0006_18.07P-4-AP
Междокументные хвосты даны со встраиваемыми панелями и встроено-присоединенной подвешенной обстановкой по адресу Санкт-Петербург, муниципальный округ Светлановское, проспект Энгельса, участок 4, кадастровый номер №78-36-0005354-16-84

Жилой дом
Секция 4.1-4.3
P 28

Маркировочный план 2 этажа секции 4.2-4.3
М 1100

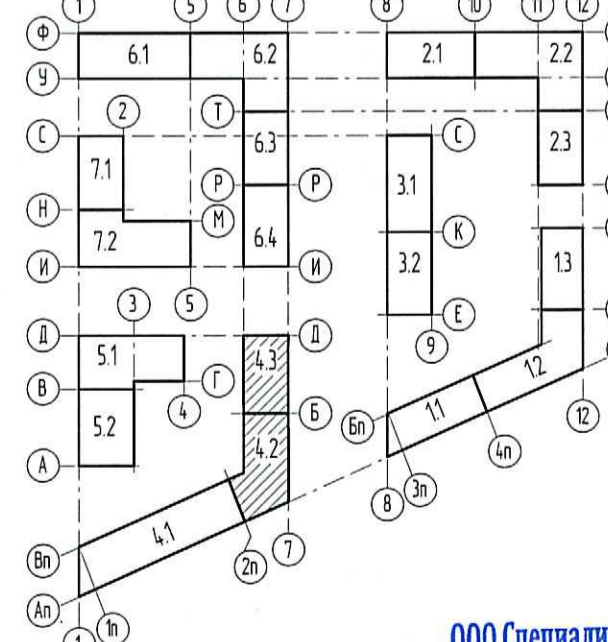
| Изм. | Дата | Описание изменения |
|------|----------|---|
| 6 | 05.02.20 | Письмо ООО «Стил Сити» от 17.01.2020 №3993/ДП/СЭС. Добавлены двери коллекторных |
| 15.1 | 30.04.20 | Письмо ООО «Стил Сити» от 27.02.2020 №4411/ДП/С, замена шахты ЛС на ВК. |
| 15.2 | 30.04.20 | Изменение марки пола. |
